## Европейская экономическая комиссия

#### Рабочая группа по перевозкам опасных грузов

**Предложения о внесении поправок  
в приложения А и В к ДОПОГ:  
конструкция и допущение  
к перевозке транспортных средств**

### **Раздел 9.7.6 — Защита транспортных средств с задней стороны**

Рис. 1

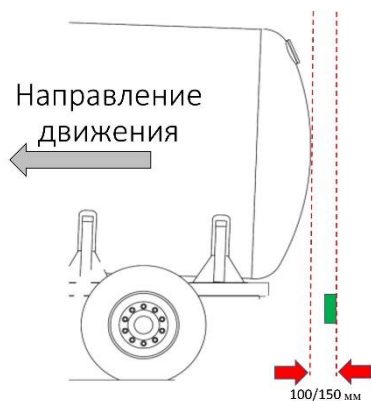
7. По всей видимости, есть веские основания полагать, что все цистерны, независимо от их конструкции, должны иметь бампер, расположенный таким образом, чтобы расстояние от крайней задней поверхности бампера до крайней задней части цистерны составляло не менее [100/150] мм (см. рис. 1 и 1 а) ниже). Это предложение обеспечит последовательное измерение для всех типов цистерн и даст четкое толкование в отношении стандартов и разрешений.

Крайняя задняя поверхность бампера должна располагаться на расстоянии не менее [100/150 мм] от крайней задней части цистерны (или от выступающей арматуры, соприкасающейся с перевозимым веществом). Это расстояние измеряется так, как указано на рисунках 1 и 1 а).

Рис. 2 а)

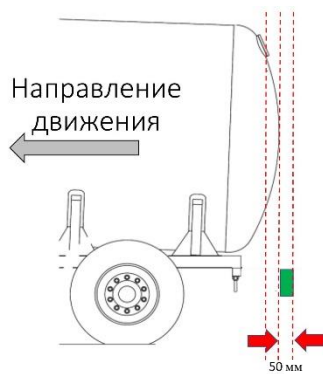
8. В качестве альтернативы представляется не менее убедительным аргумент в пользу того, чтобы положение бампера зависело от типа цистерны. Бампер должен располагаться на расстоянии не менее [100/150] мм от крайней задней части цистерны, но в случае цистерн, дополнительная защита которых обеспечивается их конструкцией, это расстояние может быть уменьшено до [50] мм, при условии что расстояние до корпуса соответствует минимальным значениям, указанным выше (см. рис. 2 и 2 а) ниже).

9.7.6.2.3 В случае цистерн с двойными днищами и цистерн с теплоизоляцией [за исключением цистерн с вакуумной изоляцией] расстояние от задней части цистерны до крайней задней части бампера может быть уменьшено и составлять не менее [50 мм] (см. рис. 2 а), при условии, что расстояние до корпуса соответствует значению, указанному в пункте 9.7.6.2.2.
